Construction de quatre maisons d'habitation

Permis d'Urbanisme

PU 23/072

Approuvé par le Collège Communal
en sa séance du 03/06/2024
La Directrice générale, Le Bourgmestre

Habitation 3 Façade Arrière 1:50

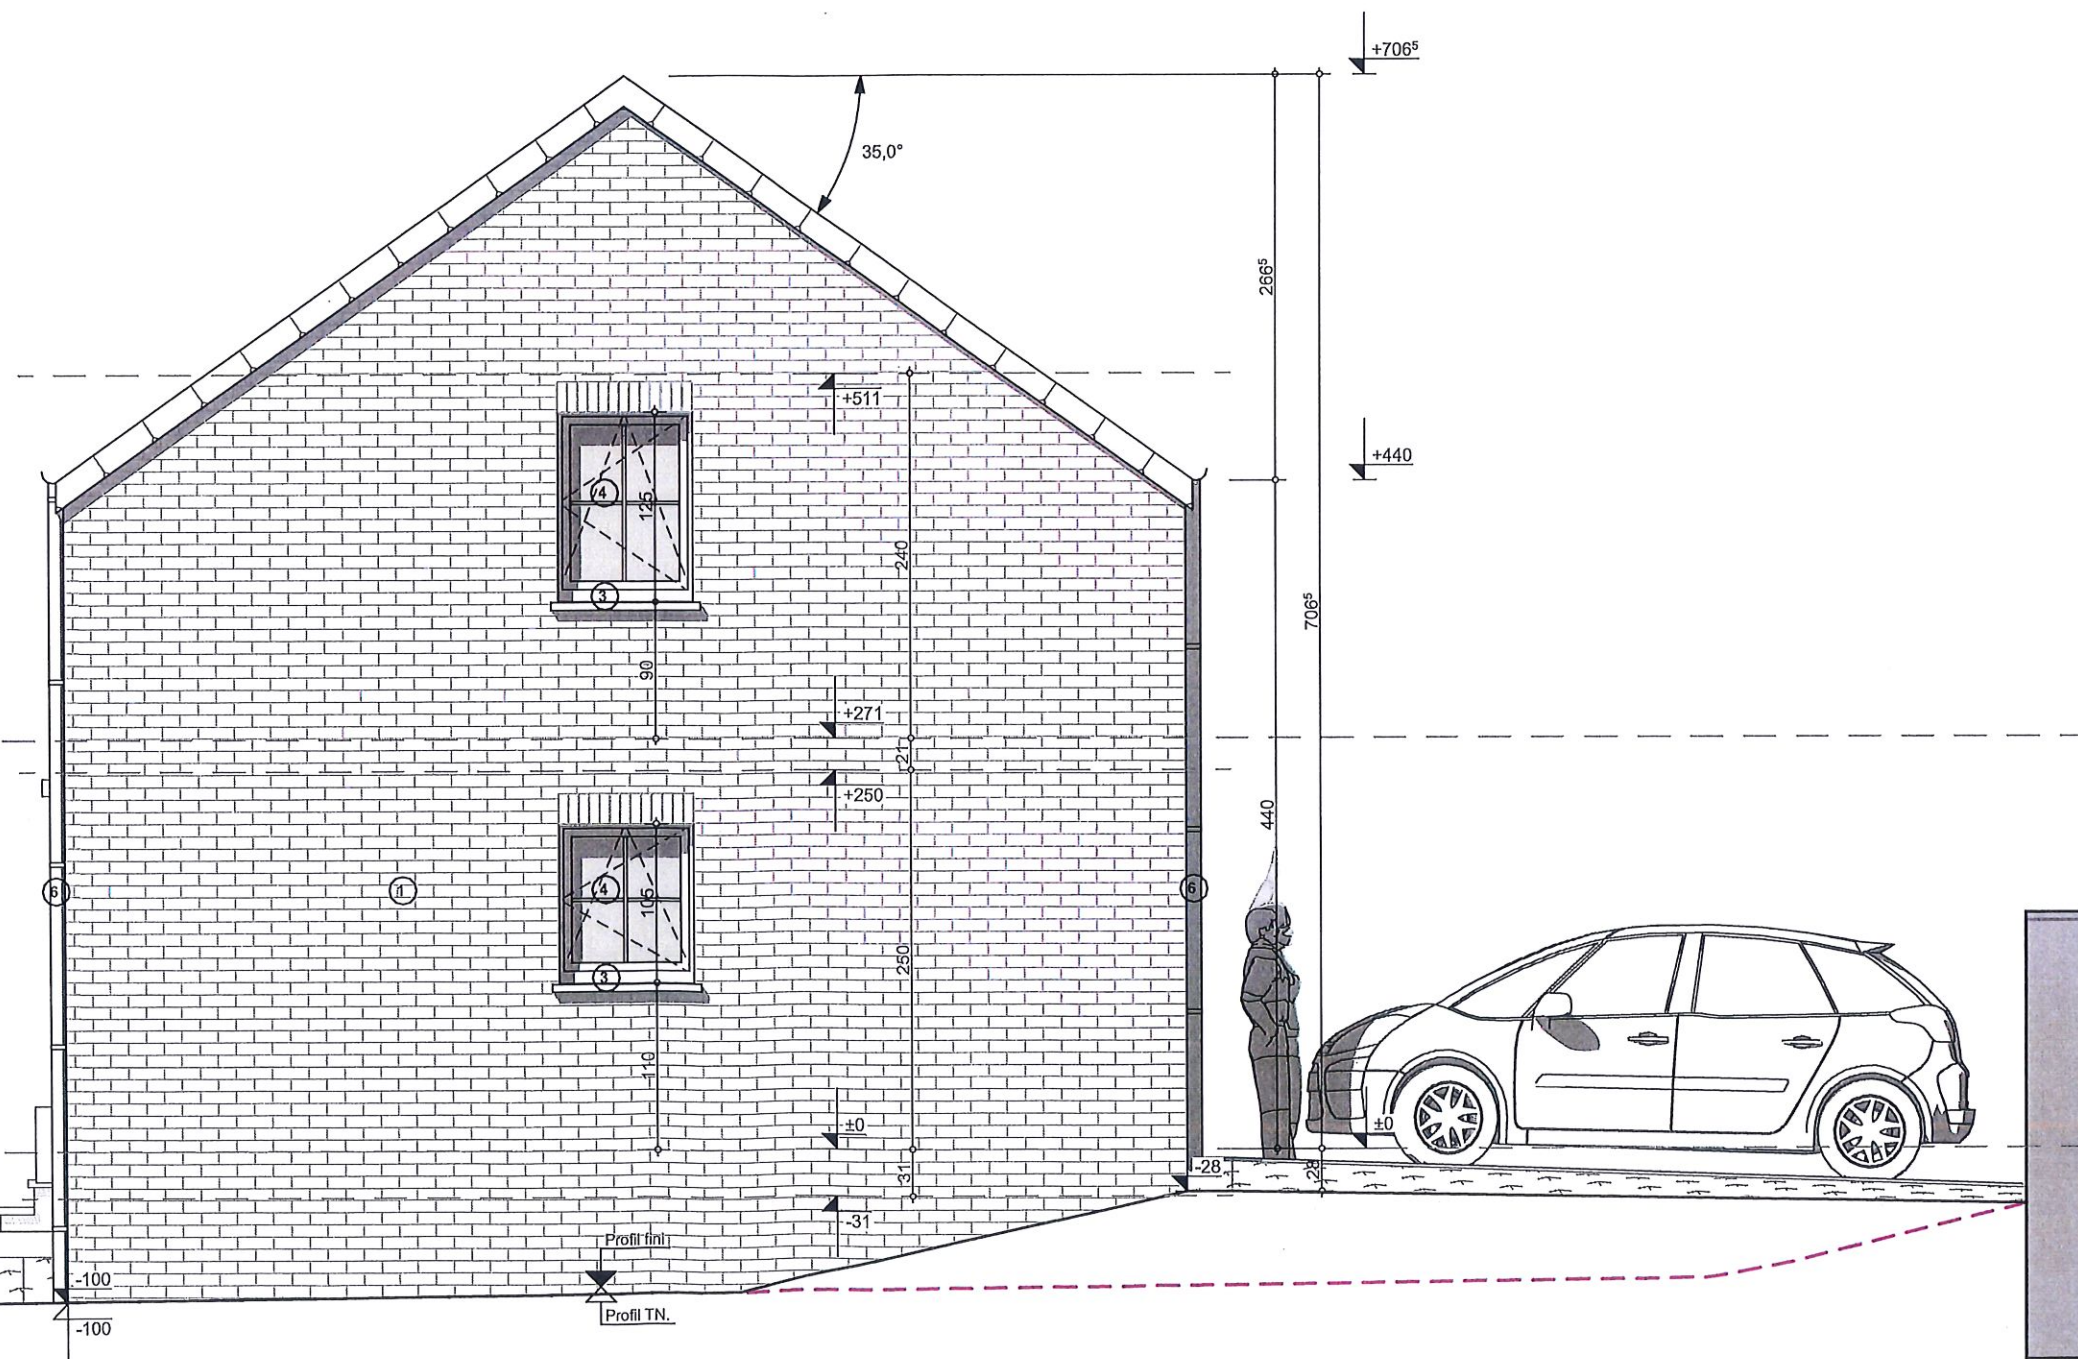
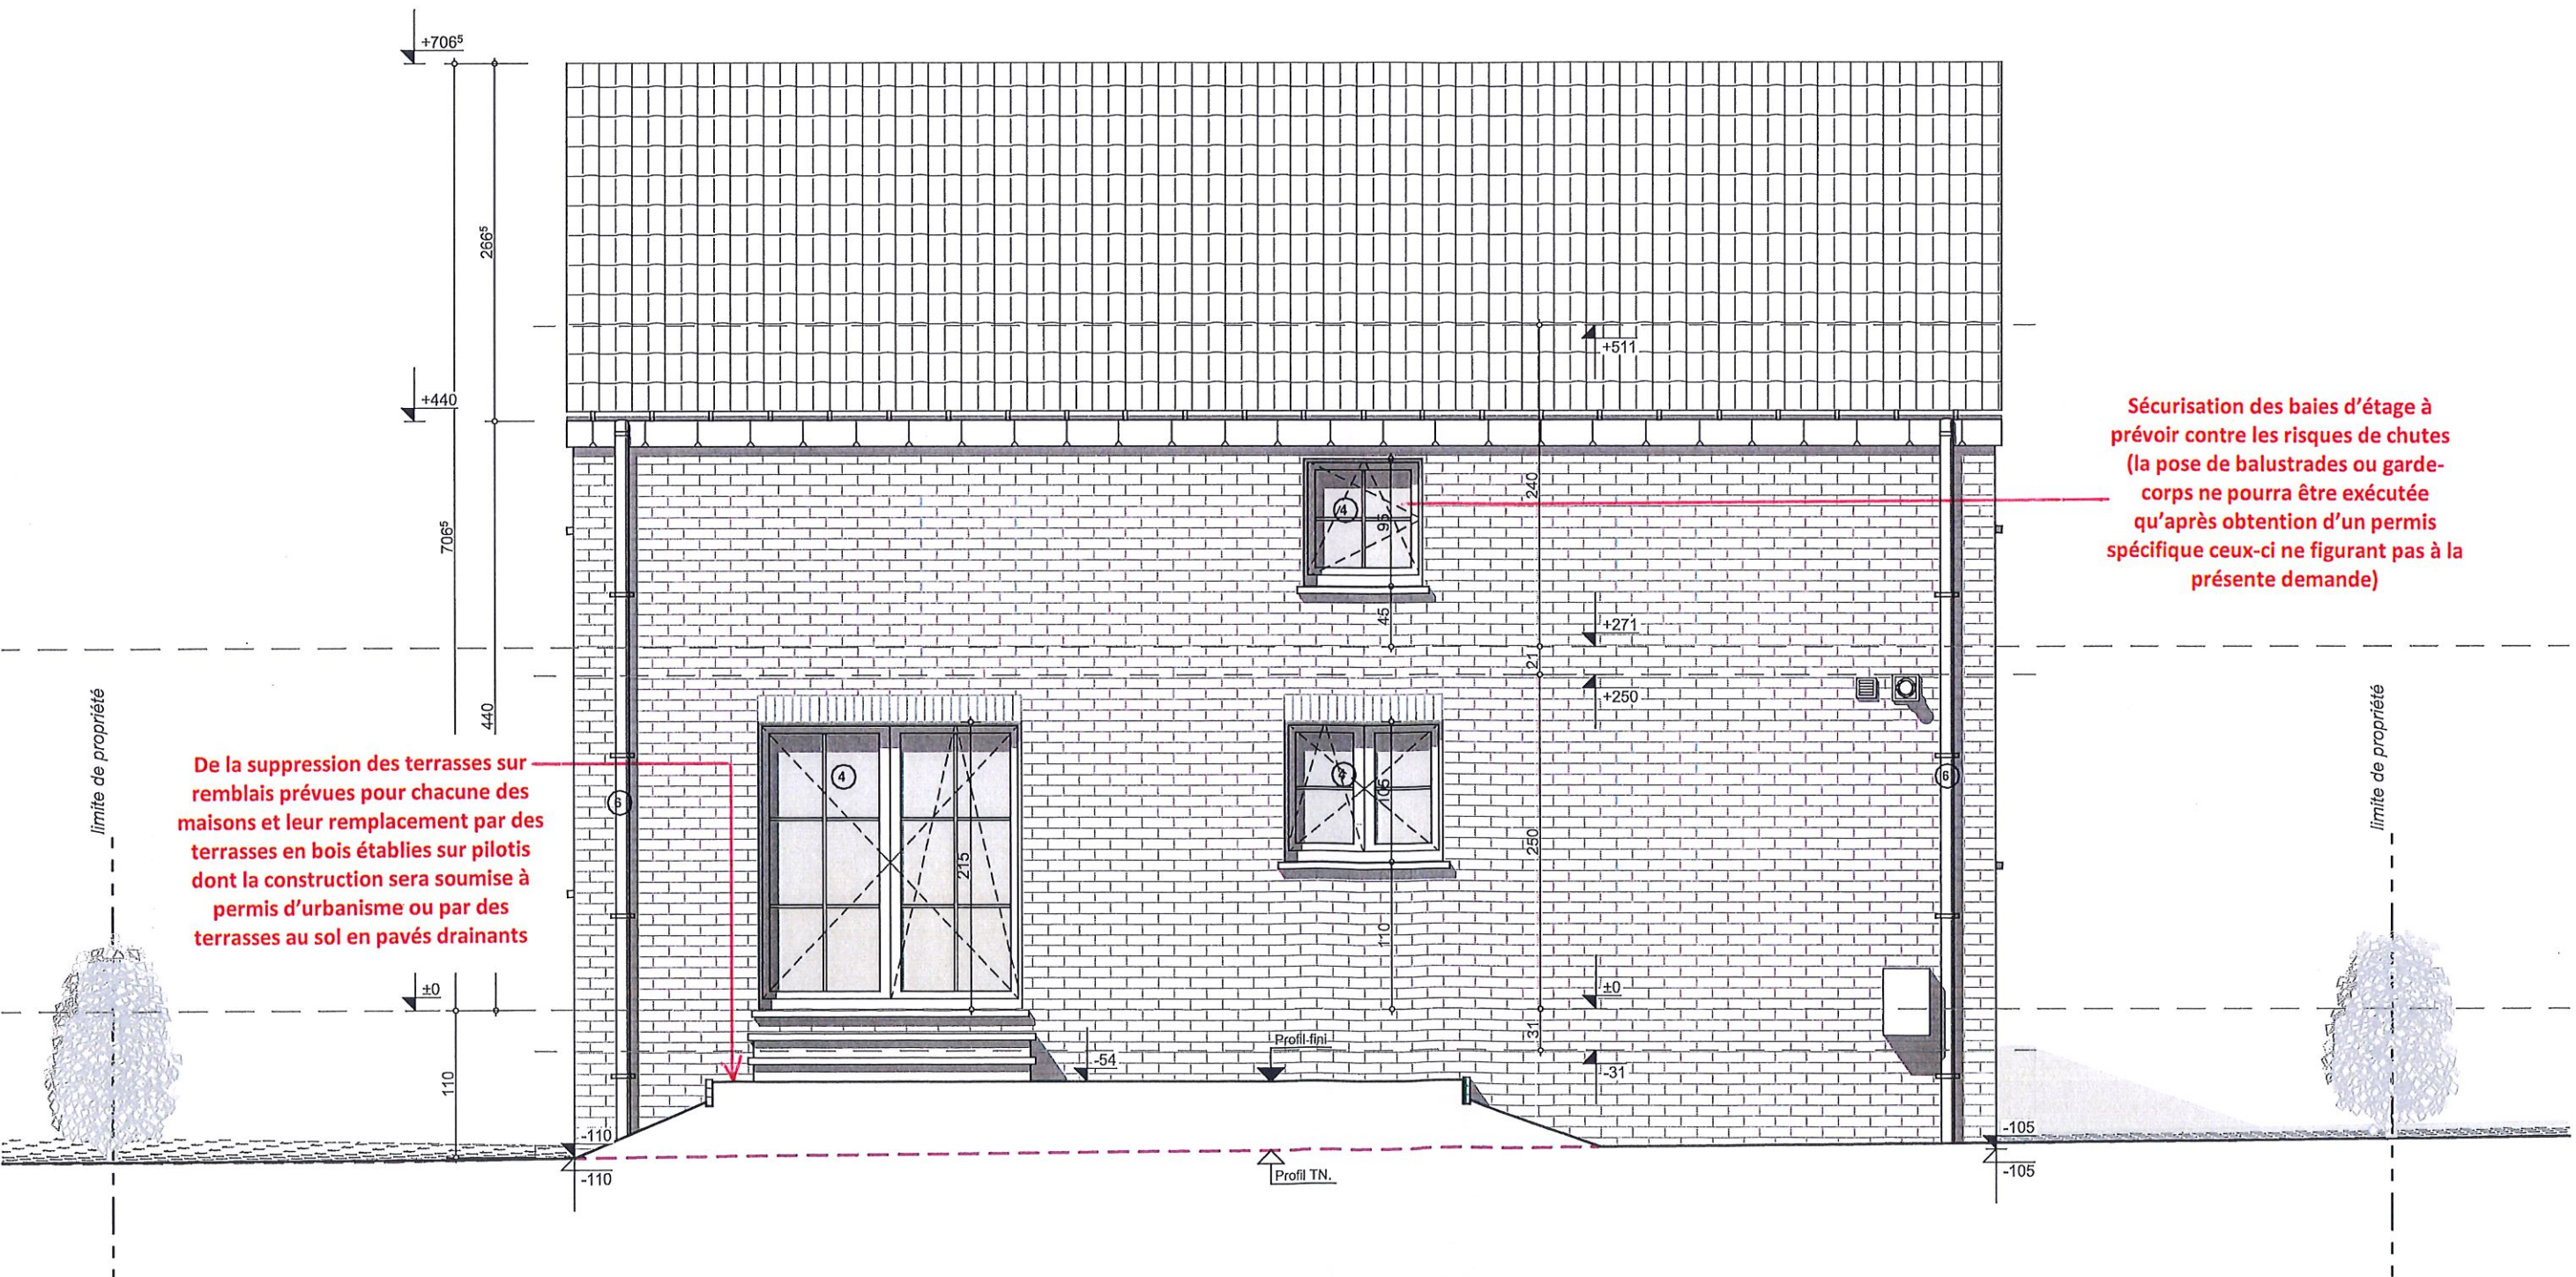
De la suppression des terrasses sur remblais prévues pour chacune des maisons et leur remplacement par des terrasses en bois établies sur pilotis dont la construction sera soumise à permis d'urbanisme ou par des terrasses au sol en pavés drainants

Habitation 3 Coupe BB 1:50

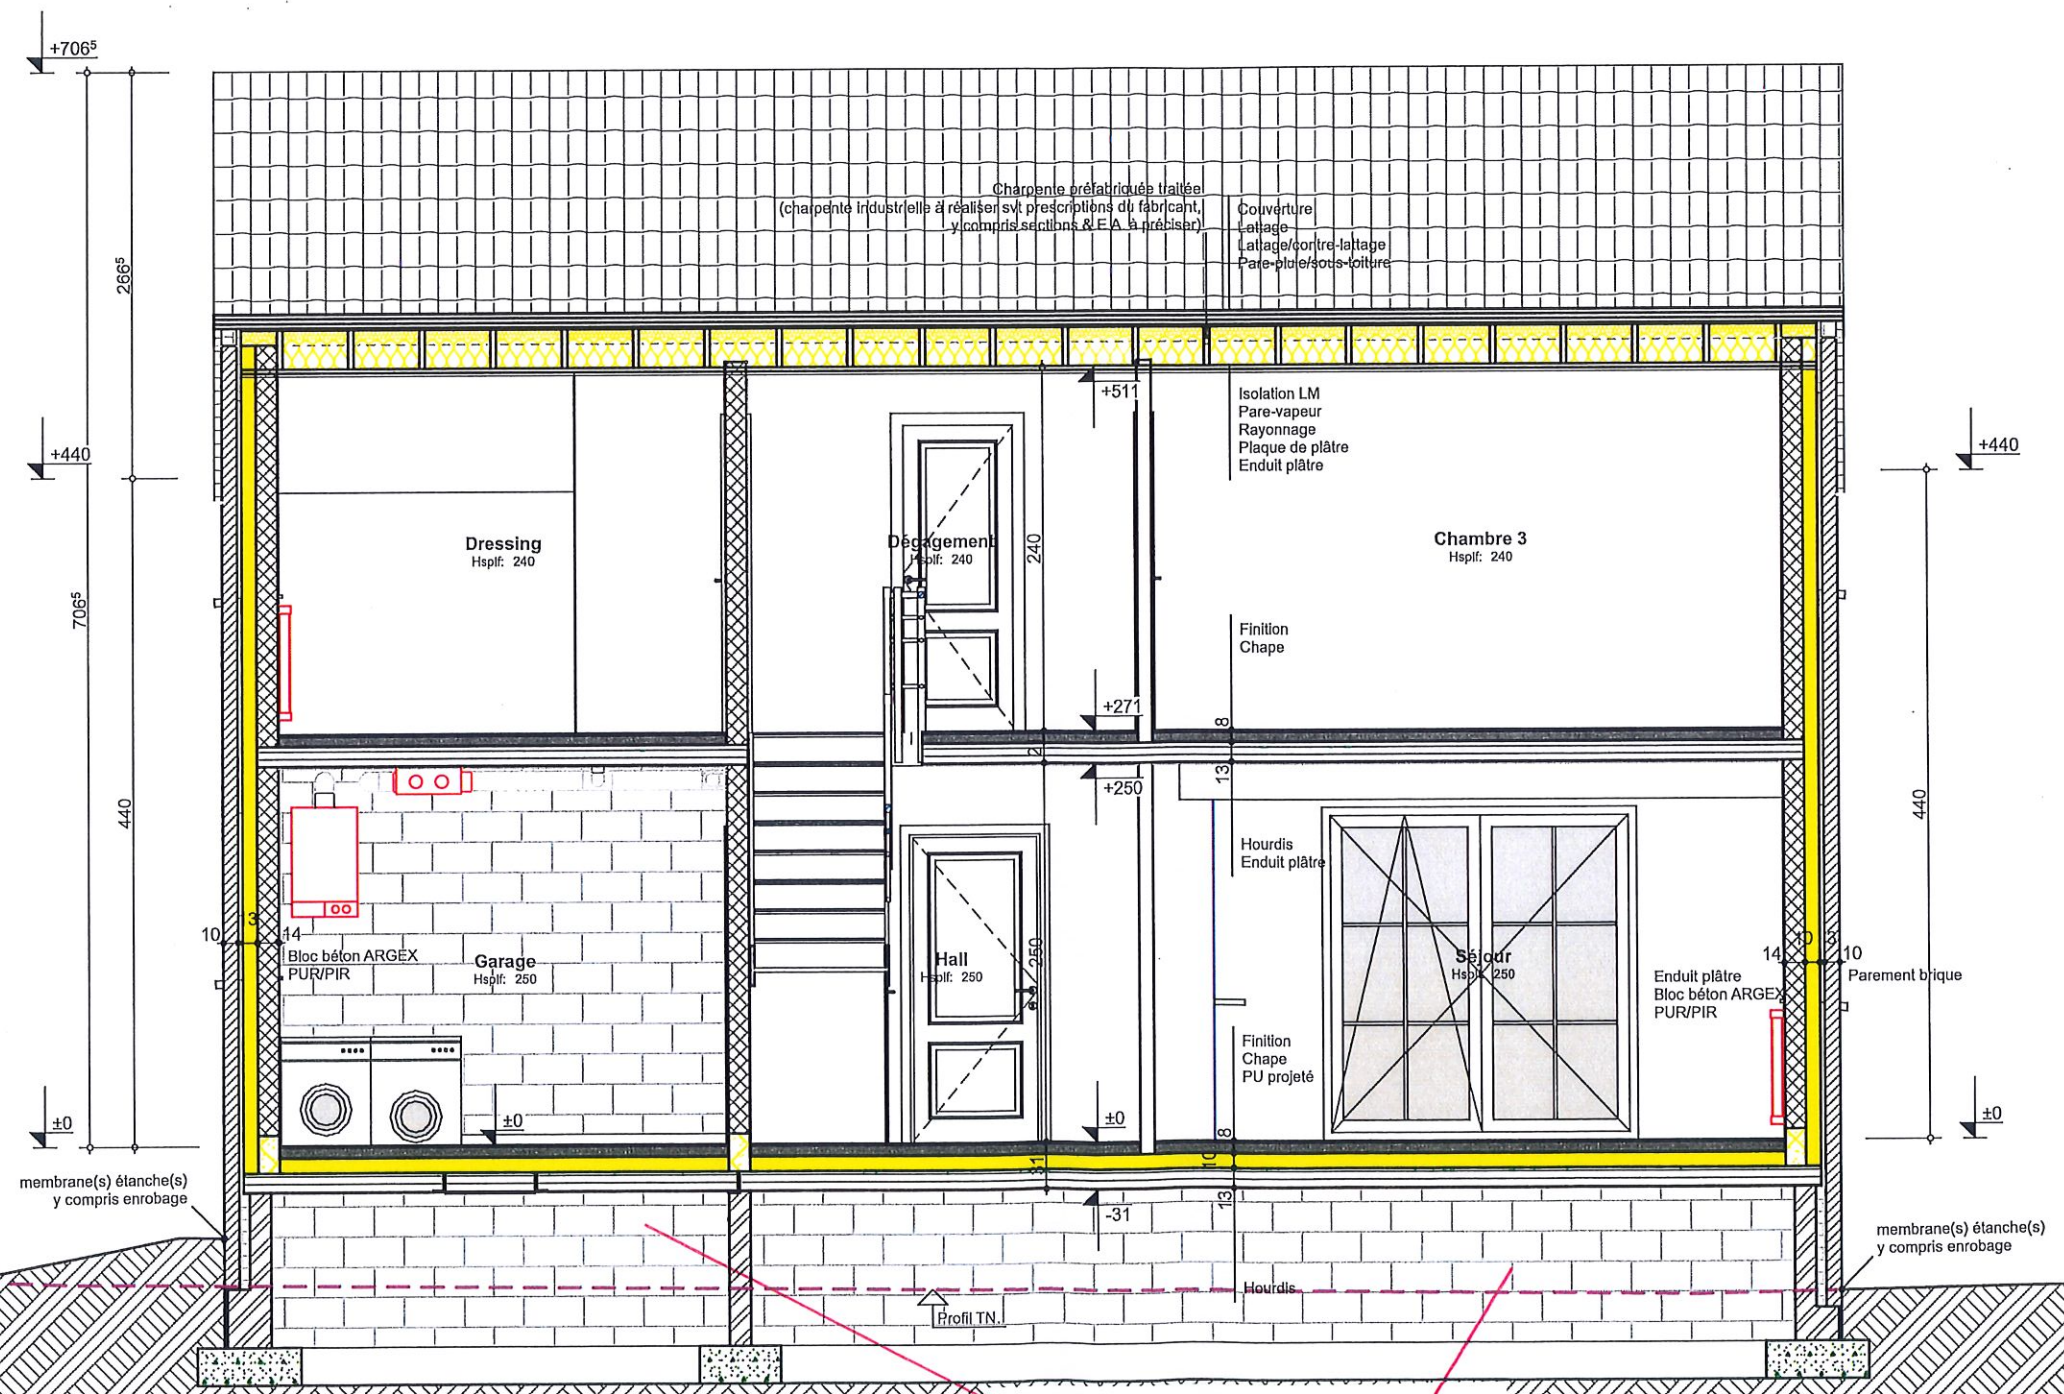
Rehausse des ventilations des vides-ventilés min 30 cm plus haut que le niveau du terrain aménagé au droit de celles-ci
